MINISTERI D'INDÚSTRIA, TURISME I COMERÇ

12965 *Correcció d'errors del Reial decret 138/2011, de 4 de febrer, pel qual s'aproven el Reglament de seguretat per a instal·lacions frigorífiques i les seves instruccions tècniques complementàries.*

PROTECCIÓ DELS SISTEMES DE REFRIGERACIÓ CONTRA PRESSIONS EXCESSIVES

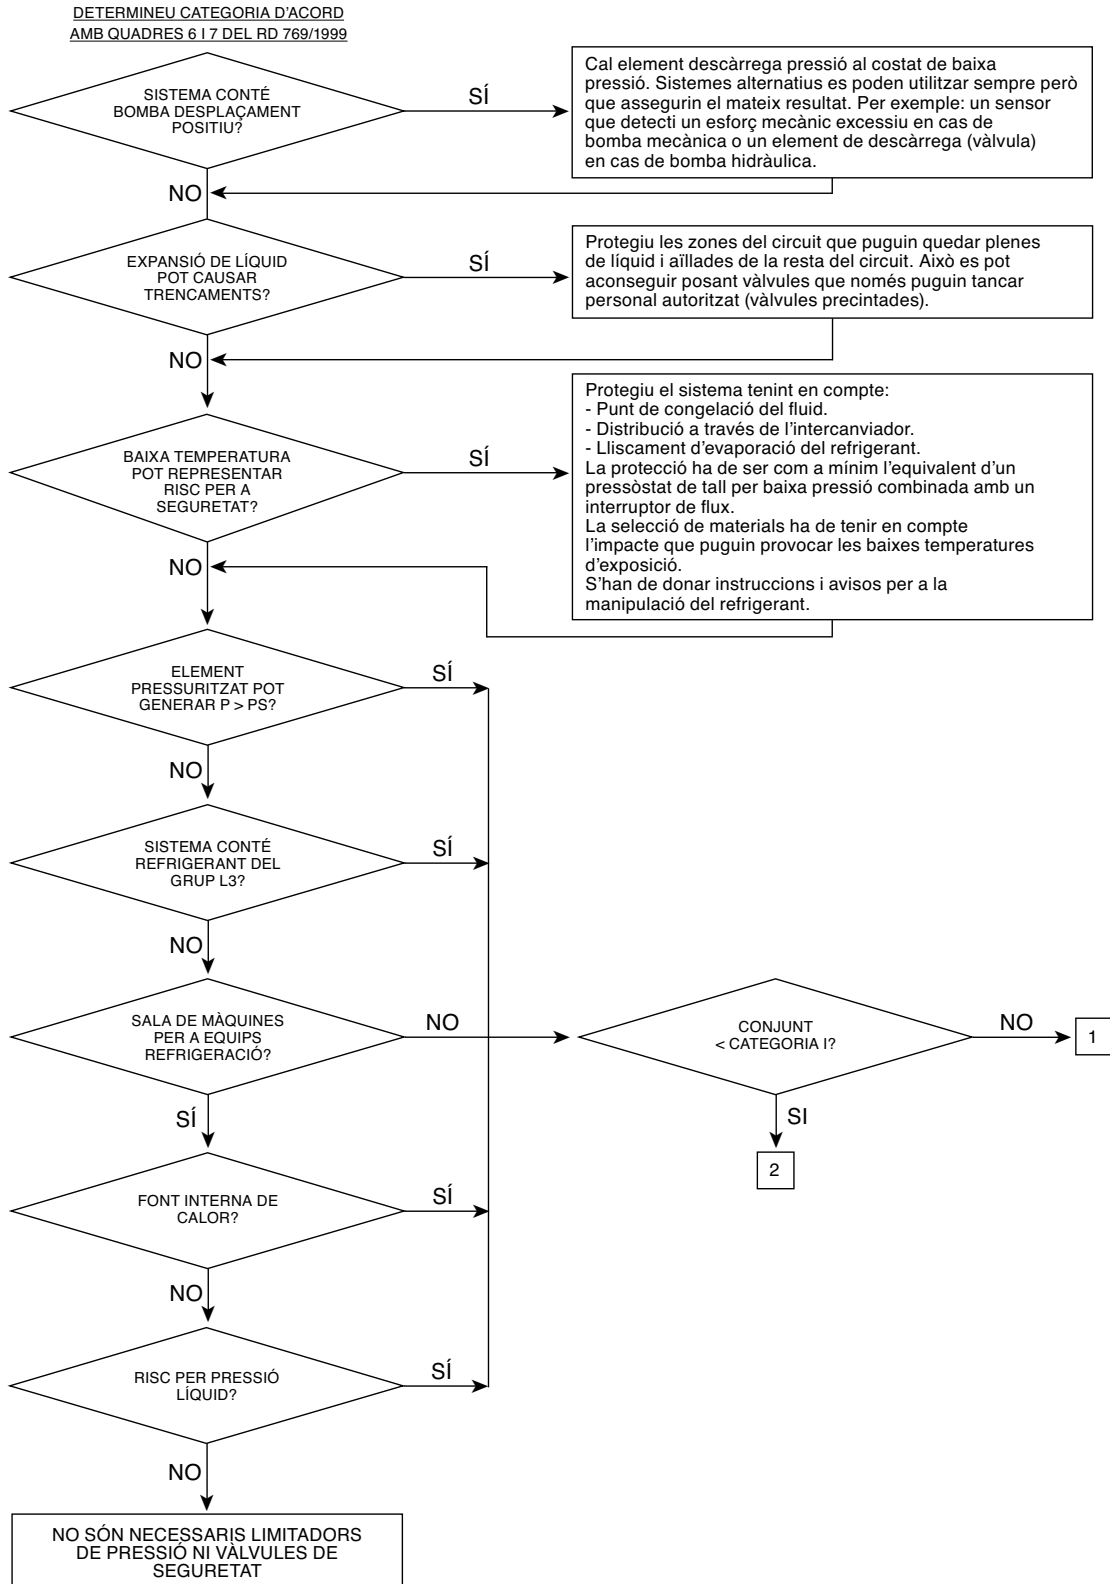
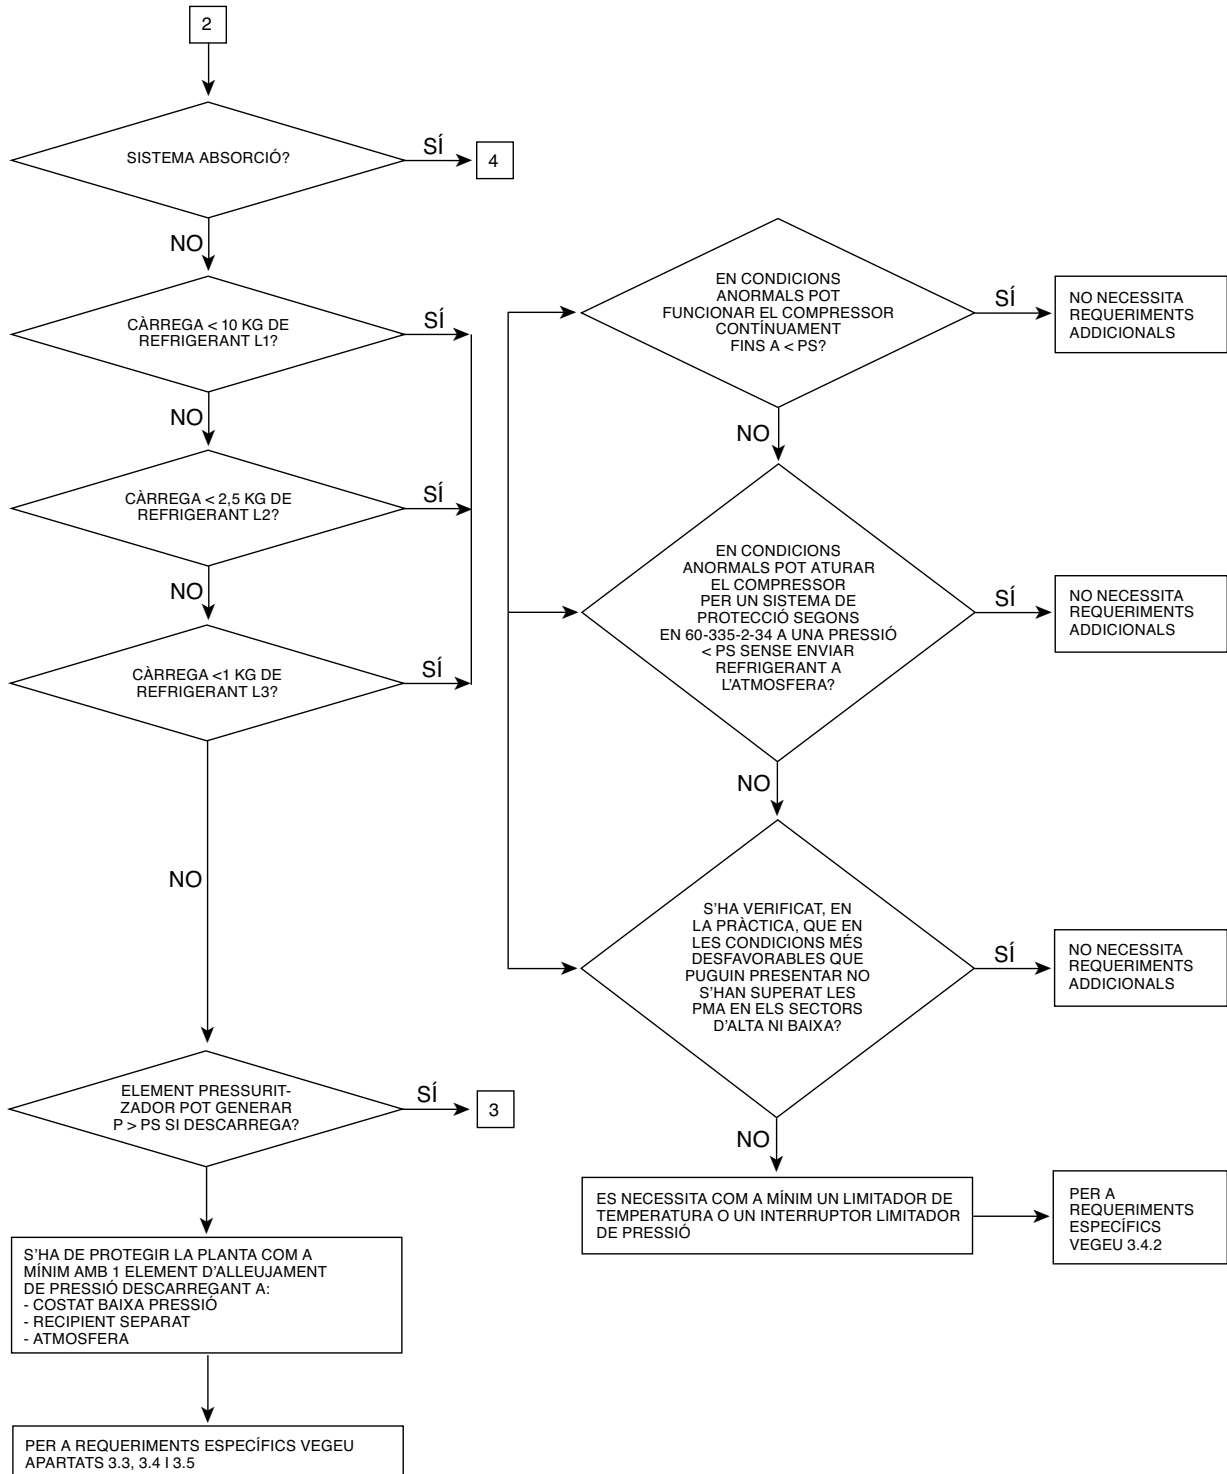
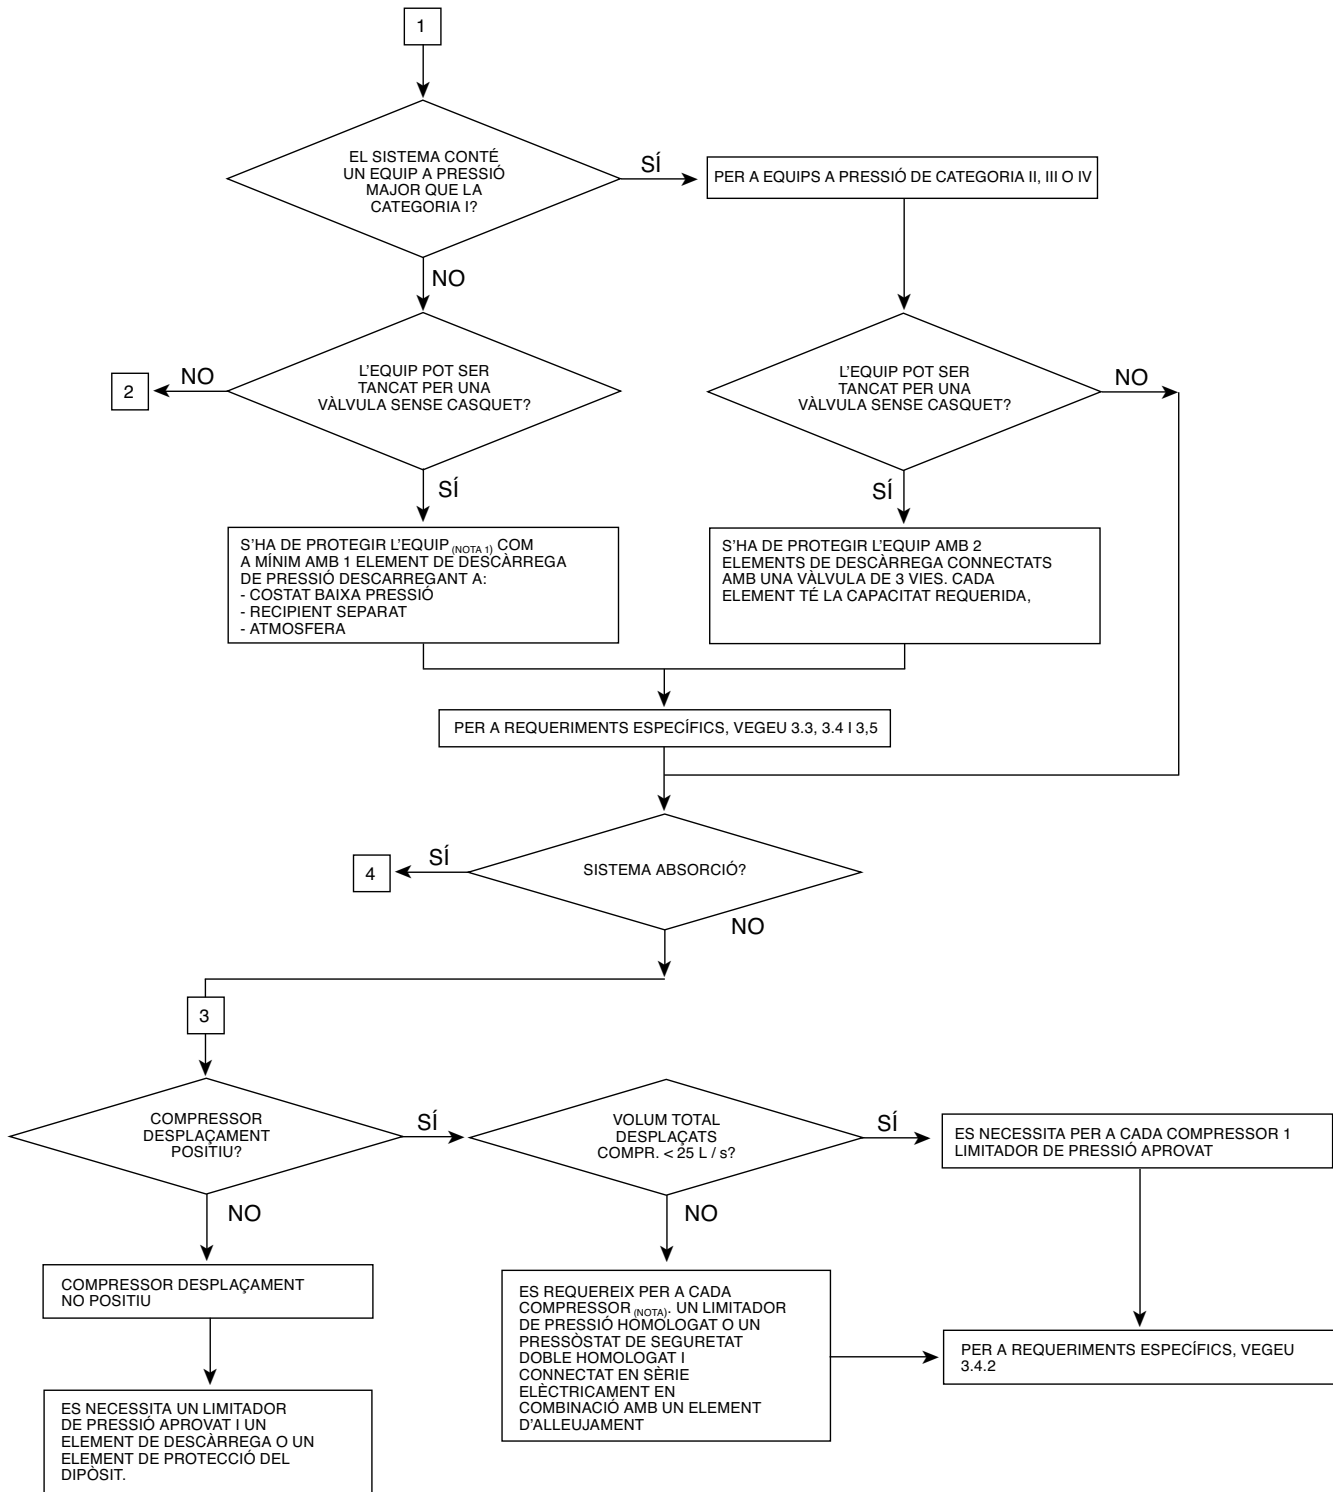
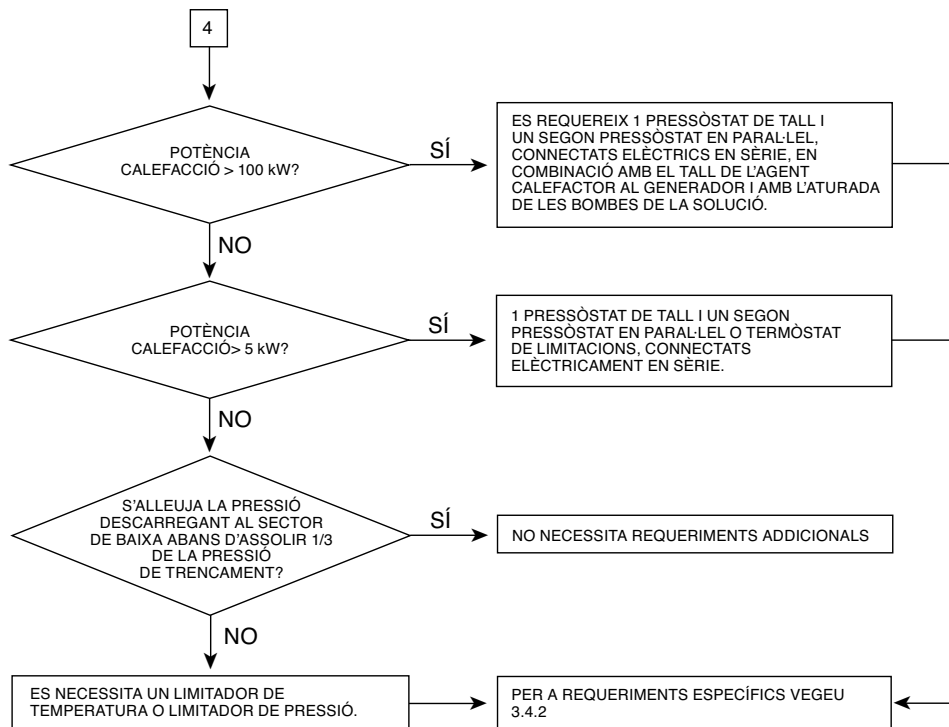
A la pàgina 106, després de l'últim paràgraf, s'ha d'afegir l'apèndix:

1) EN CASOS EN QUÉ L'ELEMENT D'ALLEUJAMENT PROTEGEIX UN EQUIP PARTICULAR O PART DEL SISTEMA, EL PUNT DE CONSIGNA D'ALLEUJAMENT DE PRESSIÓ ES POT AJUSTAR A LA PRESSIÓ D'AQUEST EQUIP O PART DEL SISTEMA.

2) EN CASOS EN QUÉ NO HI HAGI VÁLVULA DE DESCÀRREGA, ÉS SUFICIENT UN ELEMENT D'ALLEUJAMENT D'ALTA PRESSIÓ, EN EL SUPÒSIT QUE NO HI HAGI VÁLVULES DE TALL INTERMÈDIES.

- ALLEUJAMENT DESCARREGANT EN EL SECTOR DE BAIXA PRESSIÓ POT CAUSAR ESCALFAMENT DEL COMPRESSOR.
- L'AJUST DE L'ELEMENT DE PROTECCIÓ DEL COMPRESSOR HA D'ESTAR NORMALMENT PER SOBRE DE LA MÀXIMA PRESSIÓ DEL SISTEMA I, PER TANT, NO SERVEIX COM A PROTECCIÓ D'ALTRES COMPONENTS
